Une réponse à la consultation publique du Plan Climat Air Energie Territorial (PCAET) de notre territoire « Le Cotentin » (50- MANCHE)

Suite à la demande en ligne¹ sur le site officiel de « Le COTENTIN », ma réponse sur le PCAET pour la partie Mobilité incluant le plan ZFE-m .

FIGURE 161. CARTE DES ZONES SENSIBLES EN 2014
Source : DREAL

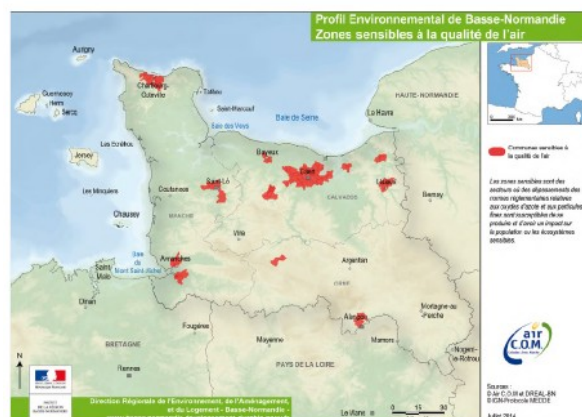
que Cherbourg est défini comme une zone sensible à surveiller,

Il est donc logique que cette zone soit mesurée pour la santé des citoyens.

Mais au vu,

- de sa position
- de sa démographie
- de la présence de l'activité industrielle
- et des mouvements sociaux, comme la mobilité associée au transport
- etc ...

Cherbourg sera la cible unique pour la mise en place d'une ZFE-m.

Cela est donc contraire à la réglementation qui prévoit que le périmètre pris en compte pour mesurer ce non-respect s'étend sur l'intégralité de la zone administrative de surveillance dont la collectivité dépend,

Pour la station à l'Hôtel de ville⁴⁰ :

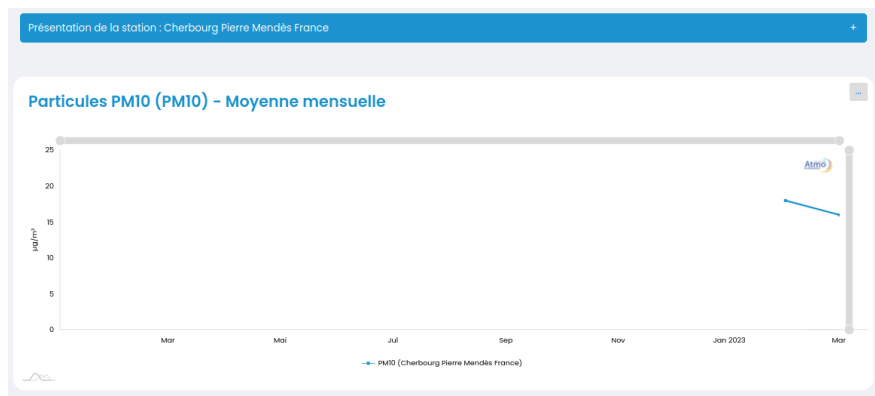
Les données ne sont accessibles que depuis Janvier 2021 !
